# 火山灰で非常用ディーゼル発電機は停止し全電源喪失に陥る 関電の新フィルタ交換方式でも危険は迫る

2017年10月7日 美浜の会

非常用ディーゼル発電機の機能維持のための対策（大飯3,4号機）

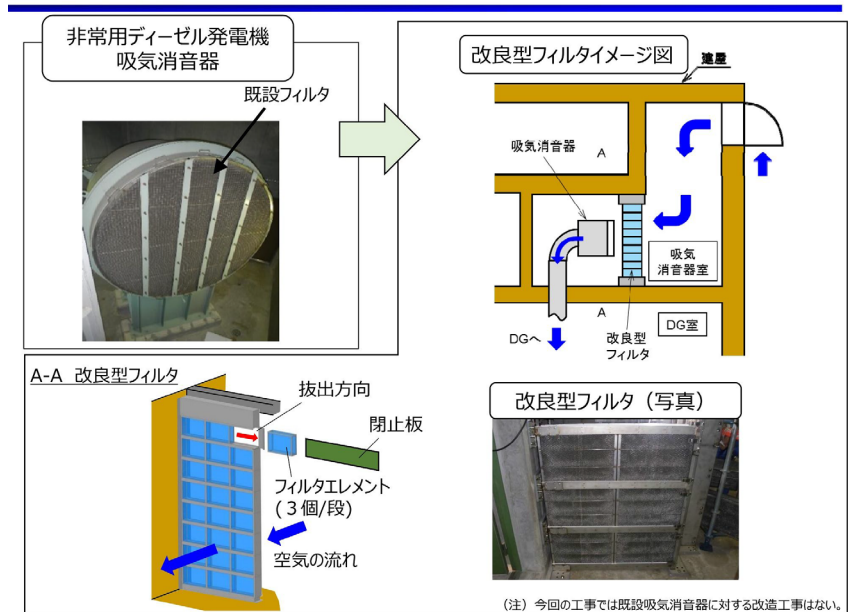
関電が9月22日の福井県原子力安全専門委員会で示した新方式は大飯3・4号機については、右図で示されている。

現行のフィルタの風上にもう一枚の改良型フィルタを取り付ける。従来のフィルタとで2重になるが、風上のフィルタが詰まるかどうかだけが問題の焦点である。図より判断すると8段からなり、1段ずつ順に、まず閉止板を付けて空気流を止めてからフィルタを交換する。全体交換に約20分かかるとされているので1段当たり約2.5分かかる。

第1段目を交換している間に、他の7段のフィルタには火山灰入りの空気が流れているので、7段分の火山灰捕集量は増加する。1段目取替終了時点で、1段目のフィルタの捕集量はゼロになるが、空気中濃度が高いときには、トータルの捕集量（8段での捕集量）が取替前より増えることがあり得る。この

$$\text{限界濃度} = (\text{捕集容量} \times \text{フィルタ表面積}) / (8 \times \text{空気流量} \times \text{1段取替時間})$$

これらのうち、1段取替時間は前記のように2.5分、空気流量は52,500m<sup>3</sup>/h（ただし2系統を同時に動かして出力を1/2にしたときはこの半分になる）。フィルタ表面積は現行では3.14m<sup>2</sup>だが、図で

は少し大きめに見える。残る捕集容量は前記のように従来は1,000g/m<sup>3</sup>だが、事業者は勝手に20倍の20,000g/m<sup>3</sup>にしている。

捕集容量が 1,000 g/m<sup>2</sup> のとき限界濃度は、0.18 g/m<sup>3</sup>。関電が 9 月 22 日資料で評価した空気中火山灰濃度は約 1.5g/m<sup>3</sup> (積層値 10.0cm のとき) で、限界濃度を十分に超え、関電の新方式では対応でき

ないことが明らかだ。さらに以下で示すように、大山噴火による火山灰濃度をまともに評価すれば、仮に捕集容量が 20 倍のときでも、限界濃度を超えることが明らかになる。

- ①新たに付けるフィルタの火山灰捕集容量を従来の審査で設定されたとおり 1,000g/m<sup>2</sup> とすること。事業者が勝手に想定している 20 倍に大きく見積もって甘くした捕集容量値は採用すべきでない。
- ②新方式の妥当性が確認され、新基準に基づく再審査が終わるまで、すべての原発は動かさないよう
